ÚZEMNÍ PLÁN MĚSTA BRNA

Textová část Odůvodnění

Kapitola 19 Vyhodnocení připomínek

Svazek Pd1 *(bez osobních údajů)*

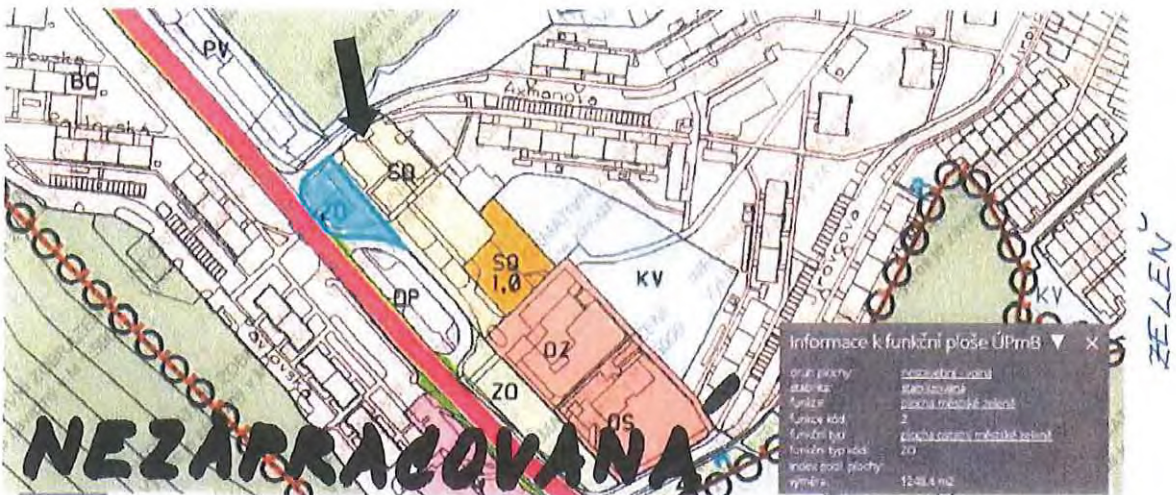
III. Zeleň při ulici Libušina třída mezi trolejbusovou smyčkou Jírovceva a vjezdem na ulici Jírovceva (v návrhu ÚP plocha označena kódem C/v3)

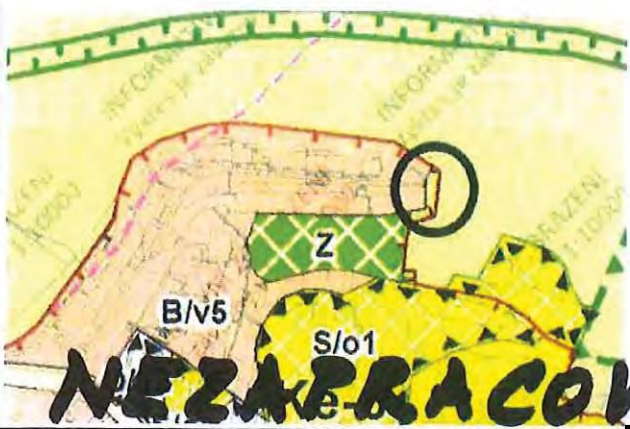
Na základě usnesení ZMČ Brno-Kohoutovice ze dne 23.6.2021 MČ uplatňuje připomínku spočívající v zachování stavu v upraveném návrhu ÚP v lokalitě ulice Voříškova, konec ulice, tedy zachování plochy „L“.

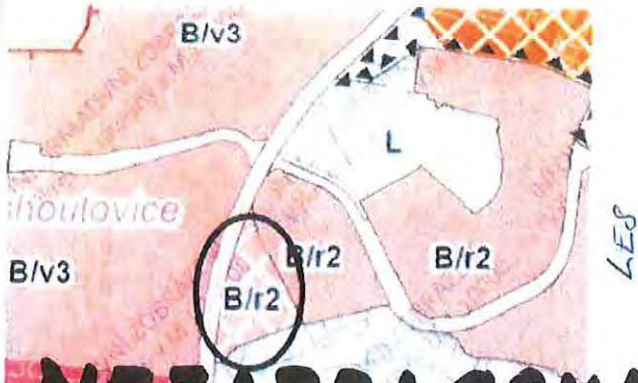
Na základě usnesení ZMČ Brno-Kohoutovice ze dne 23.6.2021 MČ uplatňuje připomínku spočívající v zanechání původního stavu v lokalitě Talichova/Libušina třída, tedy zachování plochy „L“ na místo rozšíření na plochu „B/r2“ (plocha změn).
